東京電力（株）福島第一原子力発電所3号機

MOX燃料採用に伴う高経年化技術評価への影響評価

○ に関する技術的妥当性の確認結果

独立行政法人 原子力安全基盤機構

福島第一3号機 遷移温度の変化量の測定値（監視試験結果）と予測値

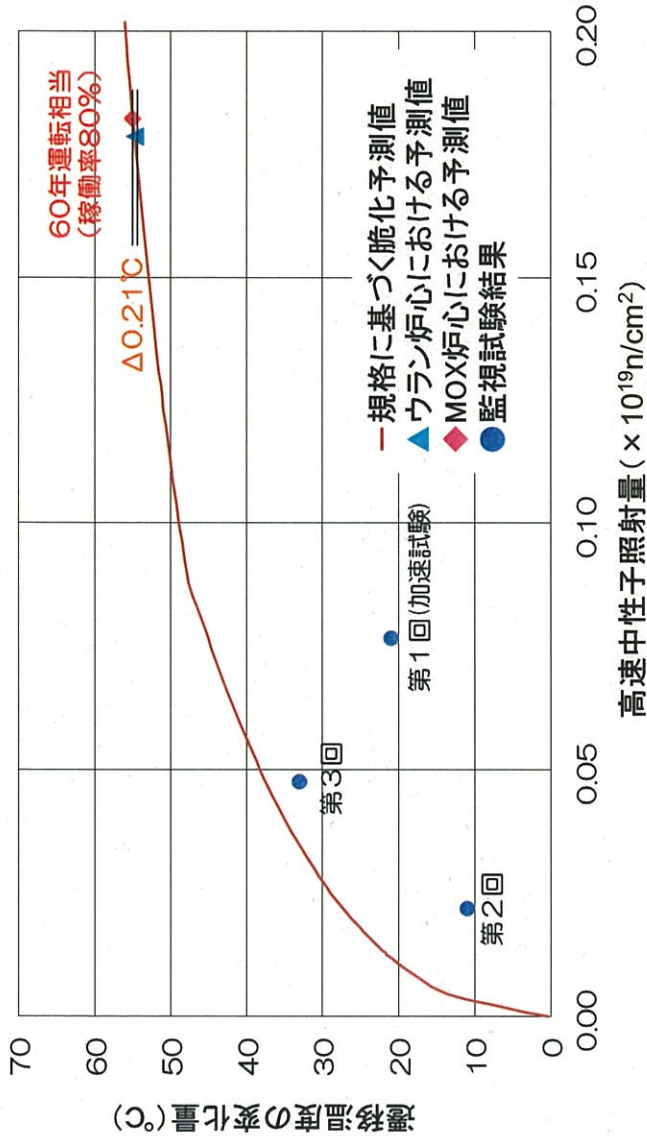
原子炉設置者は、30年目の技術評価書において、運転開始後60年時点の原子炉圧力容器の累積中性子照射量を考慮した最低使用温度及び上部棚吸収エネルギーの評価を行い、運転管理上問題にならないことを確認したとしている。今回の評価書では、MOX燃料の採用により高速中性子束が約2%上昇した場合、関連温度移行量は約0.3℃の増加であり、最低使用温度への影響は十分に小さく、運転管理上問題とはならないと判断するとしている。

当機構は、30年目の技術評価においては、60年時点(48EFPY)の関連温度移行量55℃と想定しているが、これに対し、中性子照射量が2%増加した場合の関連温度の移行量の増加は約0.3℃と十分に小さく、影響を及ぼすものではないことを確認した。また、最新知見の反映の観点から、電気技術規程の「原子炉構造物材の監視試験方法」(JEAC4201-2007)によっても、60年時点(48EFPY)の関連温度移行量の増加は同程度に小さく影響を及ぼすものではないことを確認した。なお、これらの関連温度の移行量の予測評価手法は、多くのプラントのデータを包含する形で設定するなどの保守性を有したものであり、関連温度移行量増加量0.3℃程度の増加はこれらの保守性に包含されるものである。原子炉設置者は、JEAC4201-2004に従って最低使用温度等を定期検査毎に中性子照射量に応じて見直しており、MOX燃料採用後の中性子照射量の増加を考慮して定期検査毎の見直しを継続することにより、脆性破壊の防止に対して的確な運転管理対応が行われることを確認した。

以上の結果、当機構は、中性子照射脆化に関する 30 年目の技術評価の結論は変わらず、MOX 燃料の採用への対応として 40 年目までに 30 年目の長期保守管理方針に追加すべき項目はないと評価した。
